Bátorbágy páros vasúti völgyhíd
északi hídjának környezetrendezési
TANULMÁNYTERVE

TELEPÜLÉSKÉPI VÉLEMÉNYEZÉSI DOKUMENTÁCIÓ

TERVTANÁCSI OPPONENSI VÉLEMÉNY

**Bátorbágy Városhelyi építészeti - műszaki Tervtanácsa
6/2023. számú konzultációs véleménye**

Tervezett állapot : Szoborpark

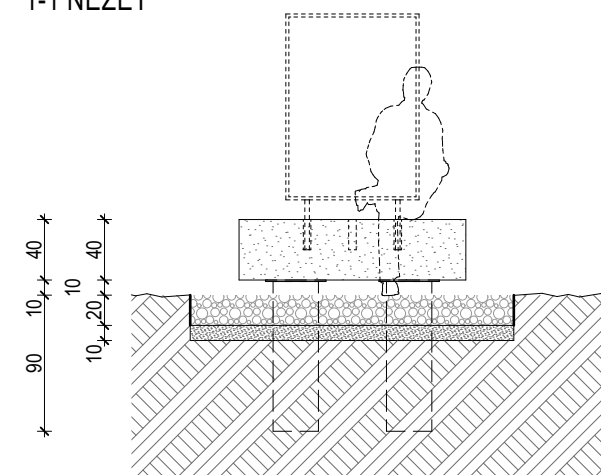
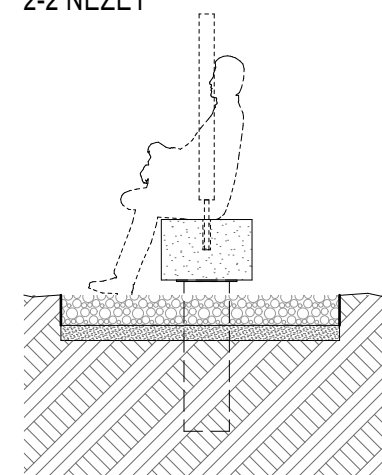
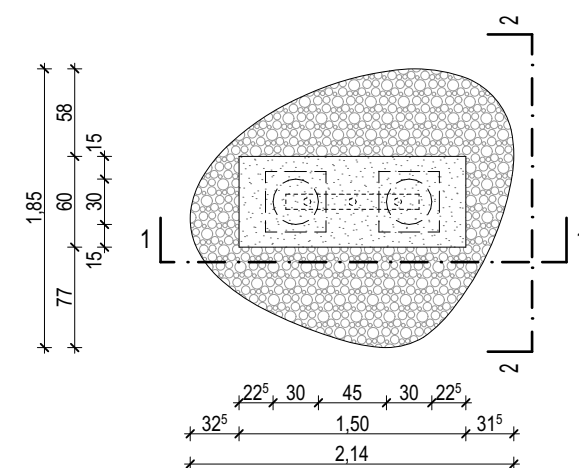
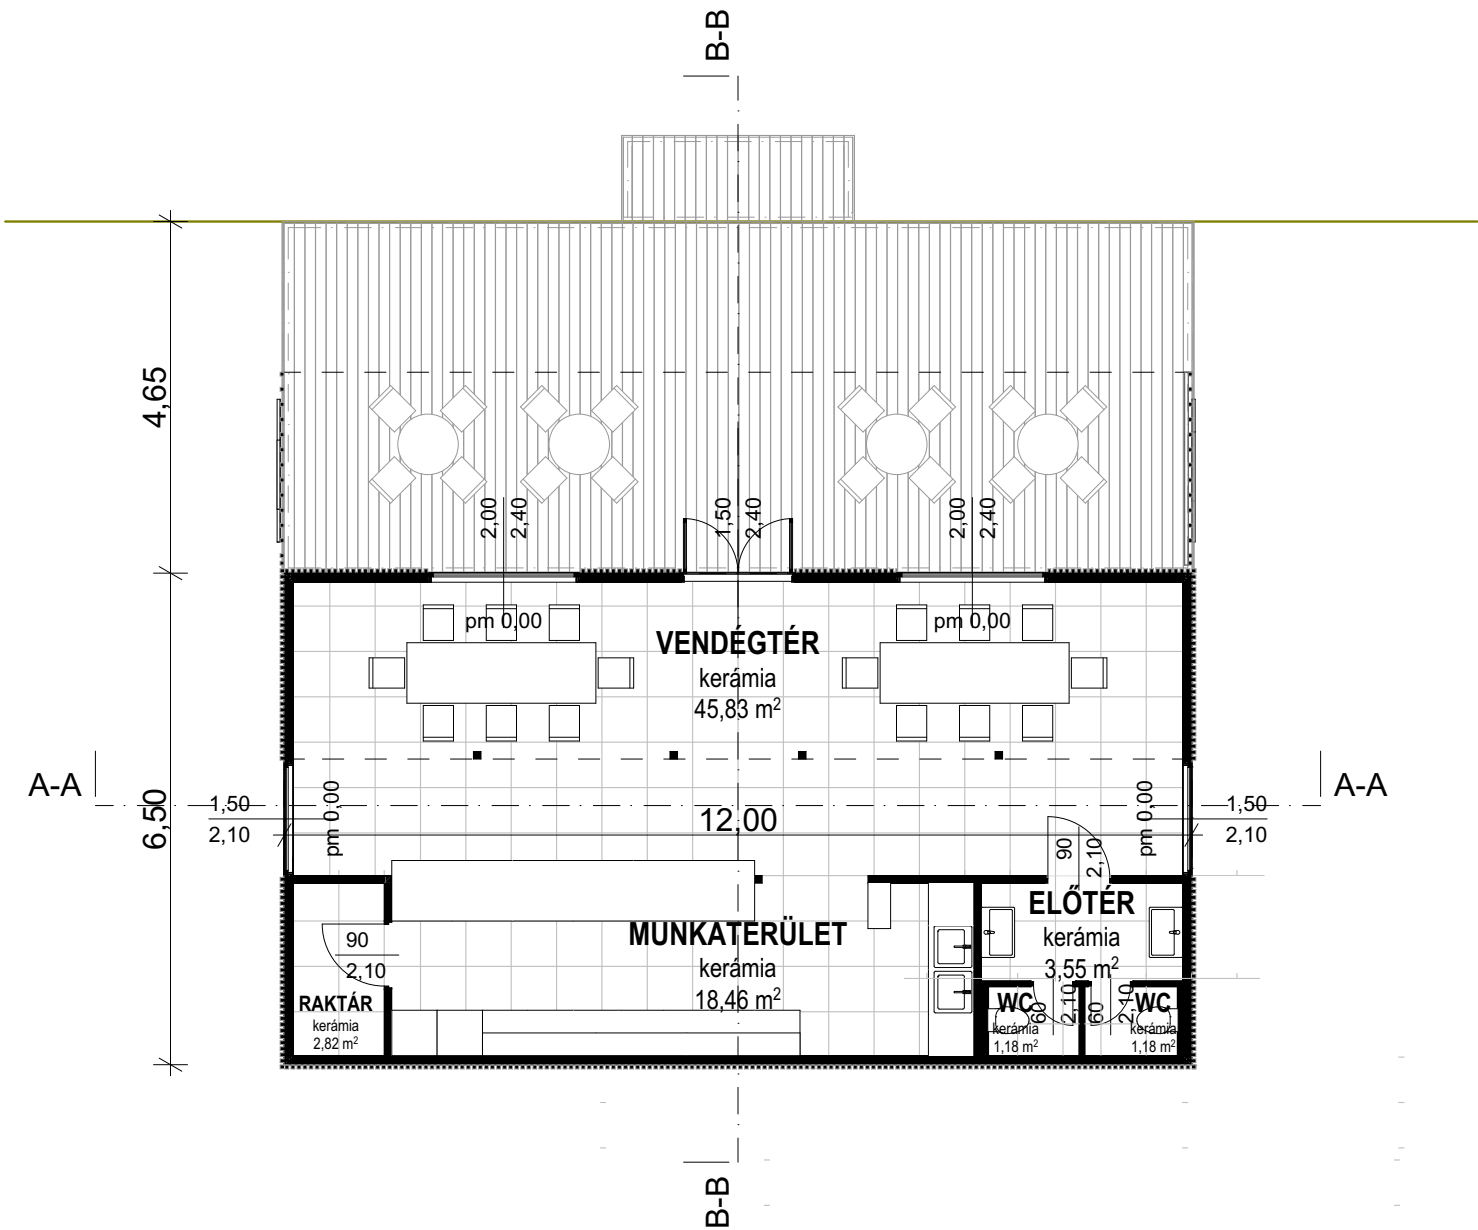
Fontos lenne a völgyhíd környezetének „zölden tartása”, ezzel szemben a javasolt pavilon –amelynek méretei a helyszínen már álló építmény alapján mindenképp túlzóak– és a pavilon előtti nagy területű burkolat féltő, hogy teljesen megszünteti a közterület zöldfelületi értékét. A völgyhíd szegélyköveiből kialakított szoborpark koncepciója pedig egy újabb gyepes tisztást alakít kavicsban álló kövek labirintusává, biológiailag inaktív felületté.

A kövek elhelyezése kényszerszülte megoldás, hiszen a faragott szegélyköveknek eredeti helyükön lett volna legjobb helye, de másodlagos felhasználásuknak a tervben bemutatott megoldása nem szerencsés, nélkülöz minden invenciót, megvalósulása esetén nyomasztó tárhatású térkompozíció jön létre. Az már csak részletkérdés, hogy a javasolt útvonalvezetések, például a völgyhíd párjához vezető sétány vonalvezetése teljesen esetlegesek, és a szoborpark parkolóba történő bekötése is kevésbé dicsérhető. A szegélykövek egyéb célú felhasználása mindenképp vizsgálendő, mert ekkora tömegben nyomasztó hatásúak, és kétkem, hogy megfelelő tartalommal is feltölthetők lennének. (Esetleg sövényrel kombinálva, nem tudom, nem alkalmazhatóak-e a hídfő védőkorlátjainak esztétikusabb kiváltásaként)

Fontos lenne az alkalmazott anyagok és eszközök harmonikus a helyszín jellegéhez illeszkedő egységes kezelése, de a tanulmányterv csak néhány anyagot határoz meg, sétányként stabilizált bazalttal javasolja kialakítani, ebben számomra meglehetősen furcsák a szobrok körül kialakított coulé szigetek, de a híd fémszerkezetű járófelületeinek kezelése elmarad, és járdák anyaghasználata nincs kifejtve. A területen alkalmazandó teljes berendezési kollekció nem került kidolgozásra, egy típuspad szerepel az anyagban, de egyéb bútor, táblarendszer kialakítása nincs kidolgozva. A fotómellékletben azonosítja a védőkorlátok jelenlegi kialakításából adódó esztétikai zűrköket a terv, de az ennek feloldására adott megoldás nem javít a korlátkavalkádon. Nincs a területet érintő elektromos és egyéb közműhálózatról sem információ, bár közterületeinket uraló műtárgyak és kapcsolószekrényeket látva szabad tereink rendezésének egyik legnagyobb kihívása ezek megfelelő, lehetőségek szerinti rejtett kezelése.

Tervezett állapot : Széncsúszda hasznosítása

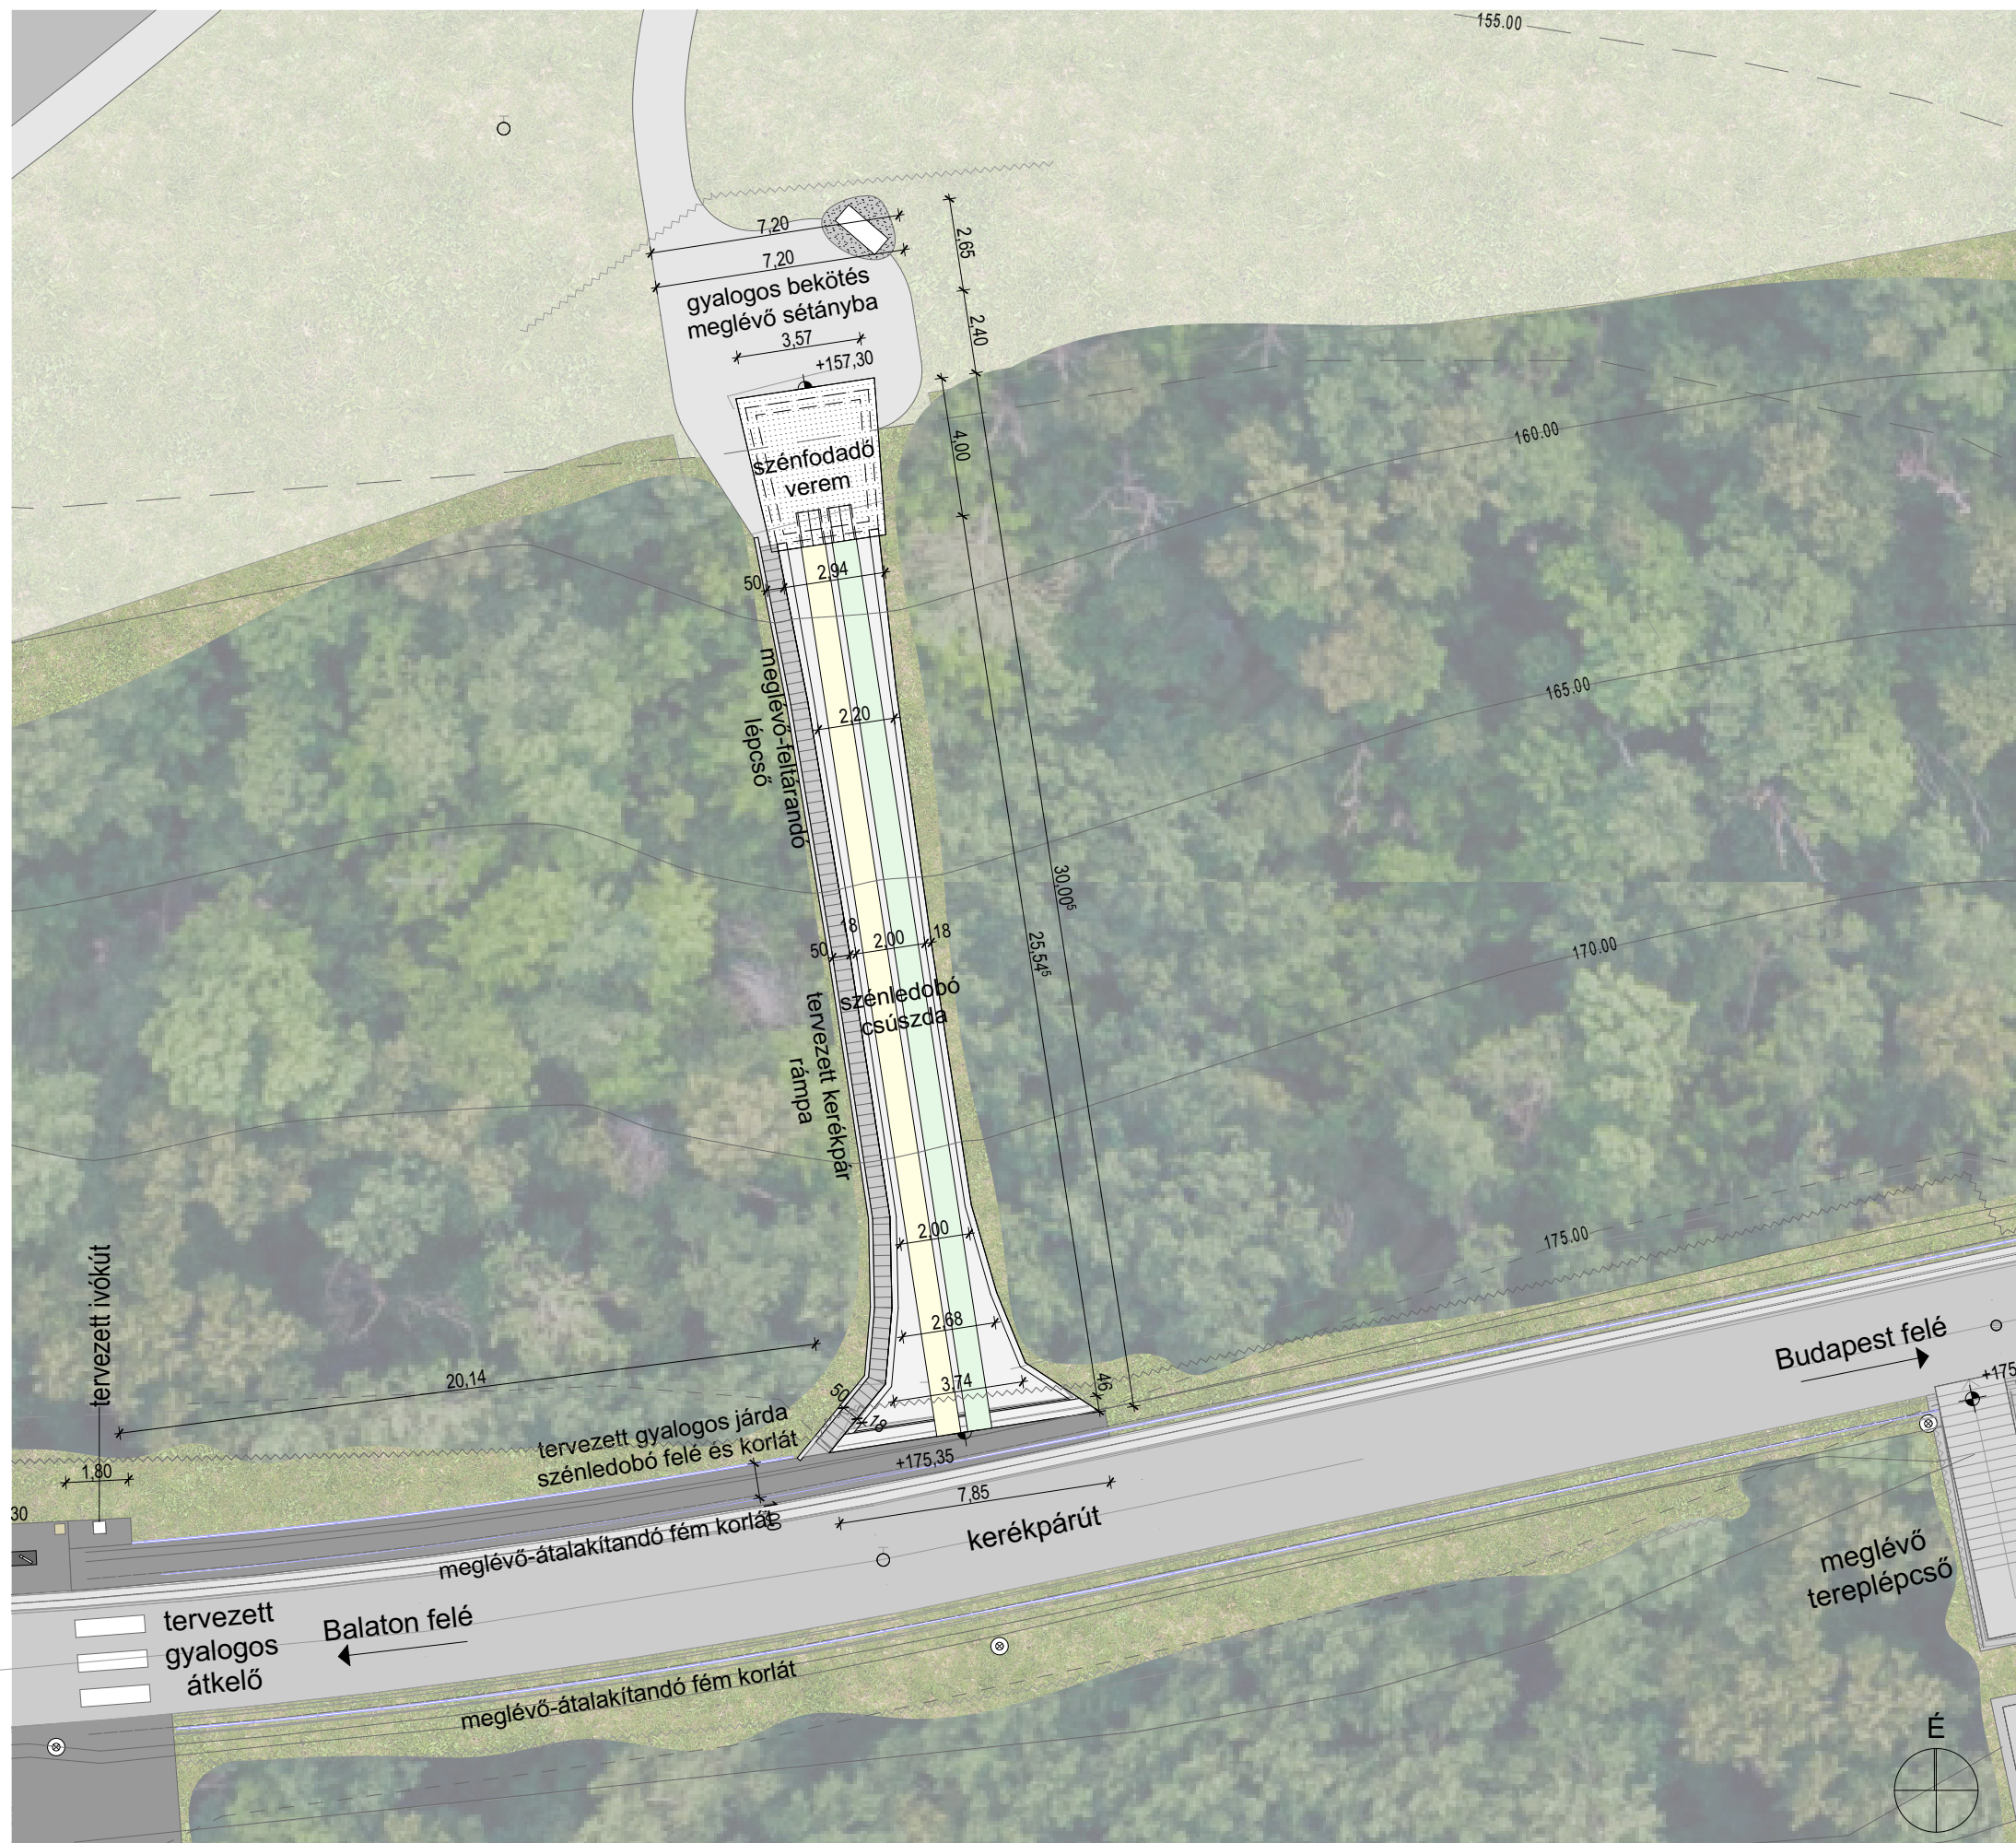
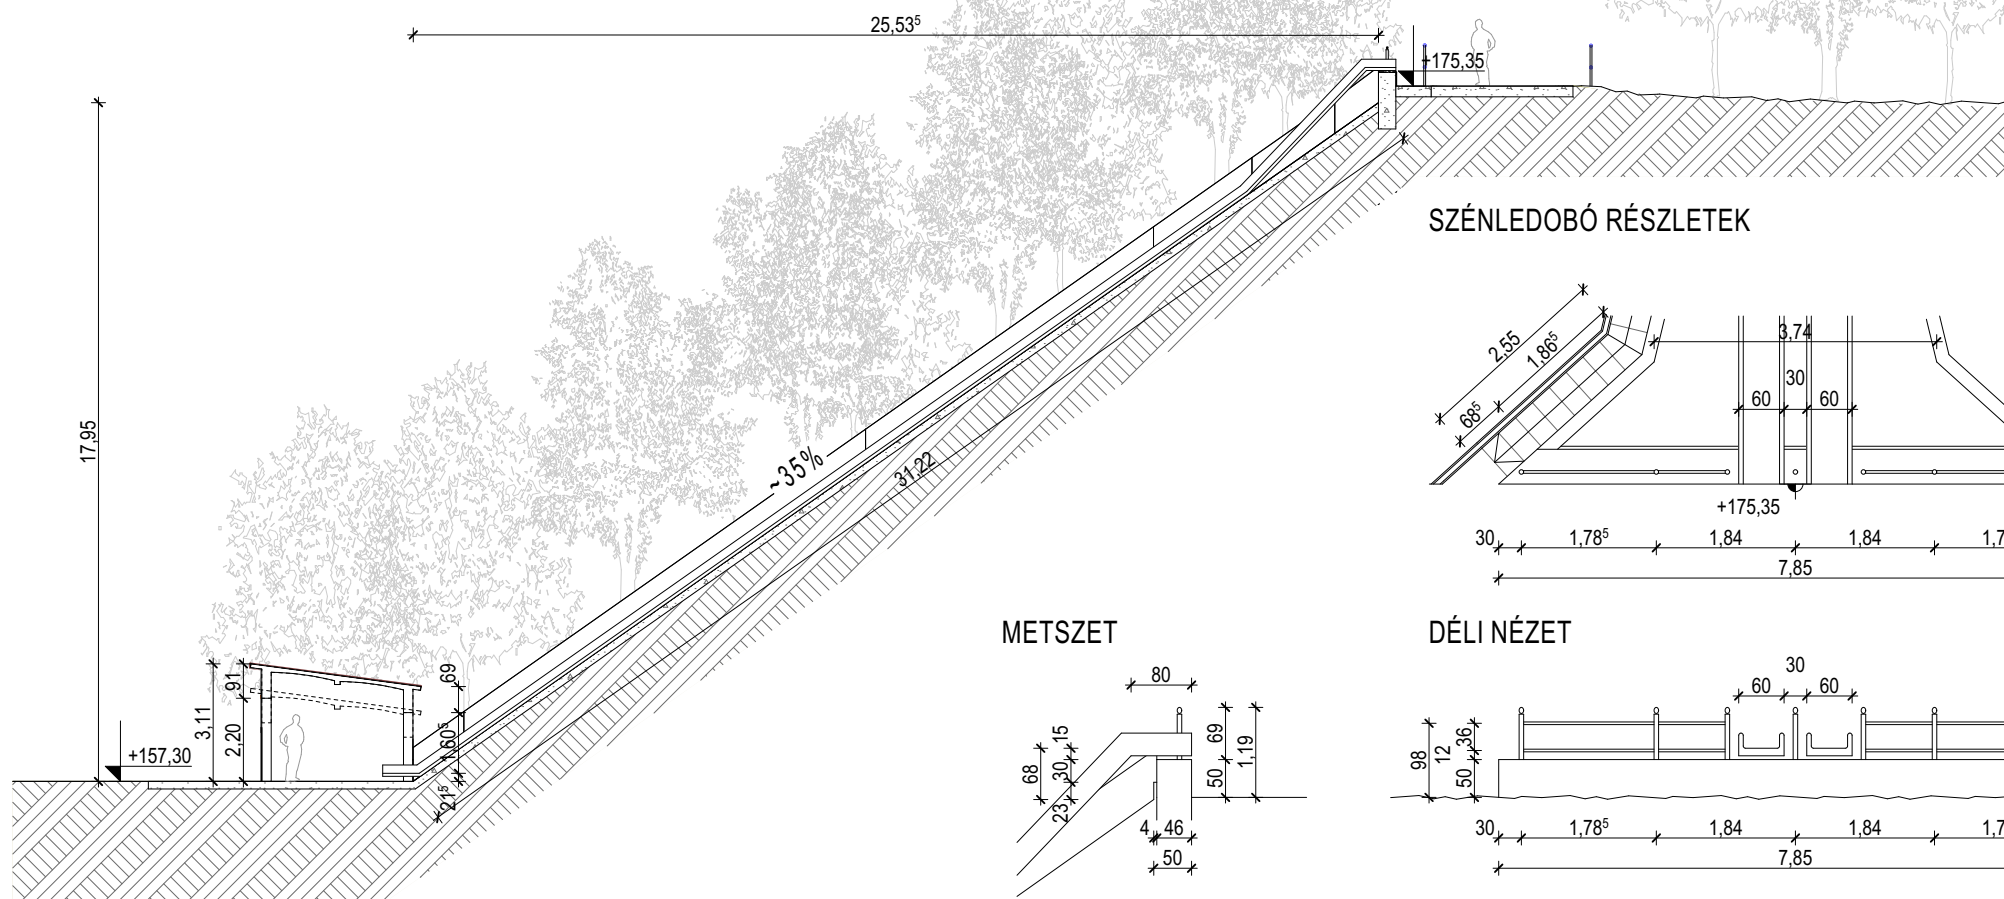
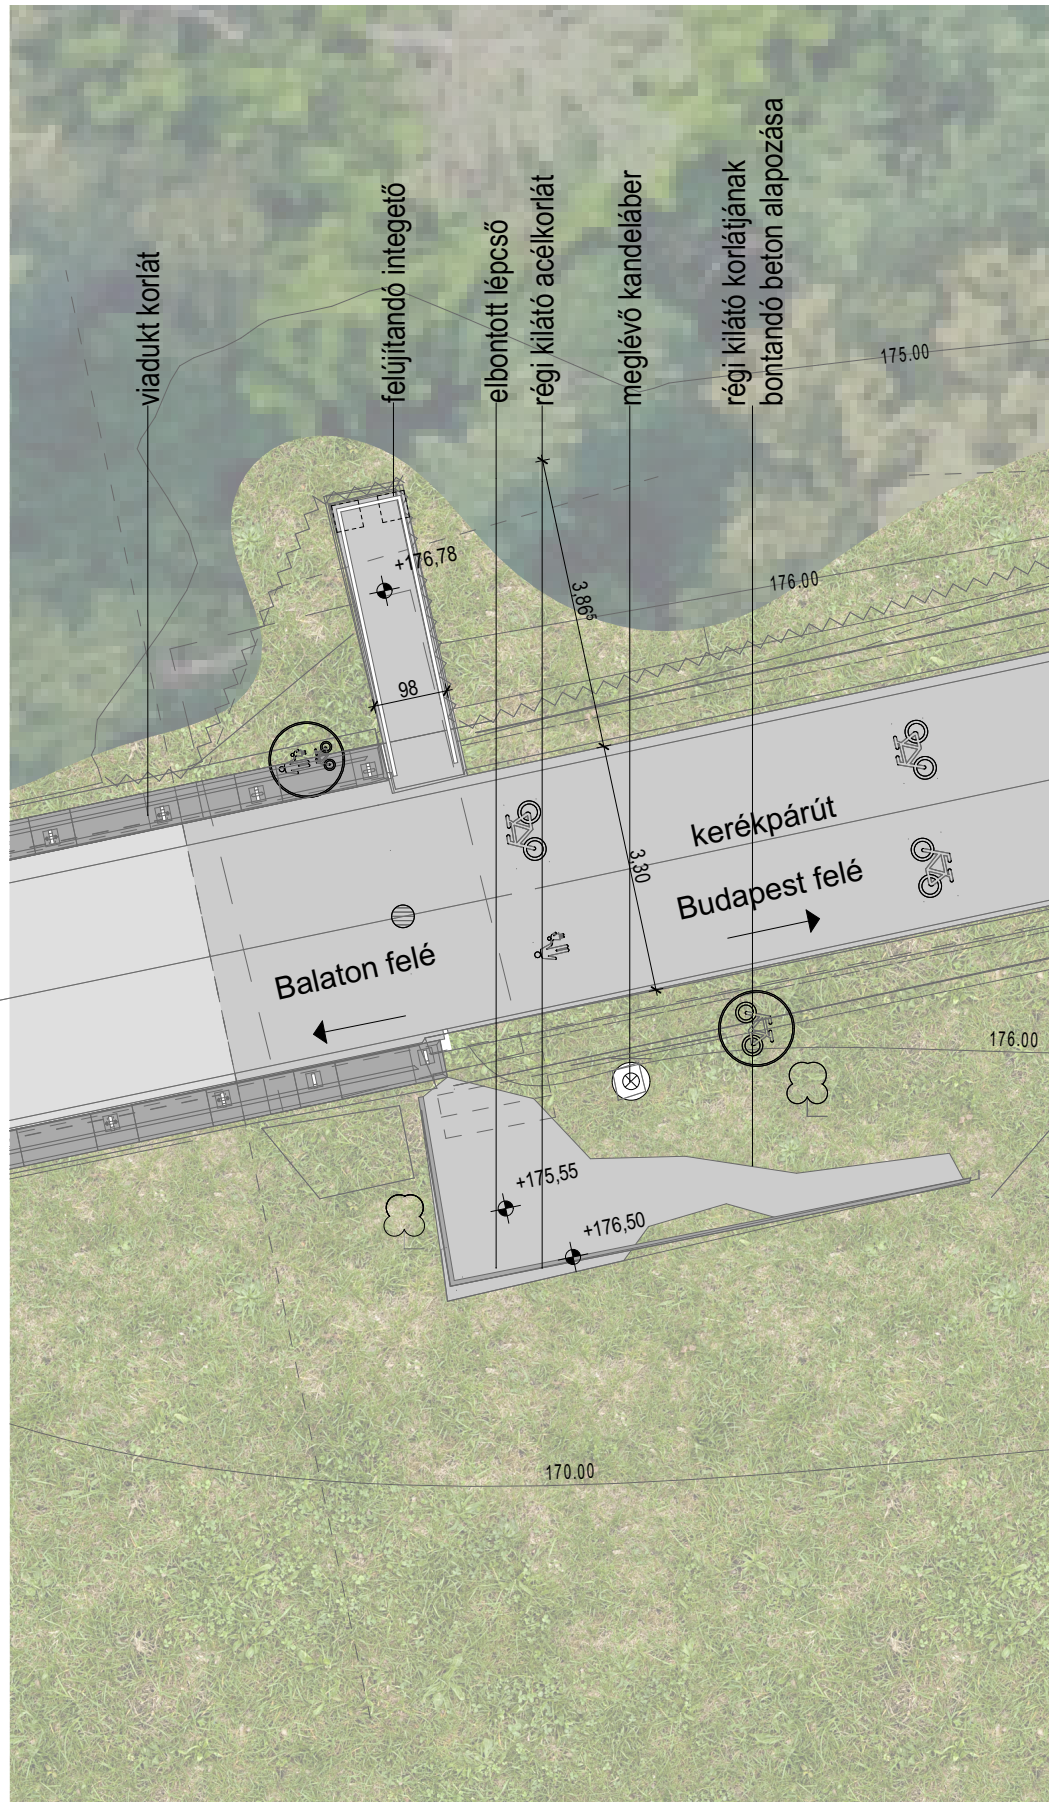
A szénledobó csúszda élményelemmé alakítása érdekes gondolat, a lejtő meredeksége mellett ez számomra kérdéses, hogy megoldható-e, ennek részletei még mindenképp jócskán pontostanadóak, mint ahogy a fogadó épület és az érkezési zóna tere is, mert itt is elmaradt a kapcsolódás pontos kidolgozása, de az ötlettel érdemes lehet foglalkozni, bár az építményt vizuálisan elnyomó elemek szükségessége ezt a szándékot felülírhatja.
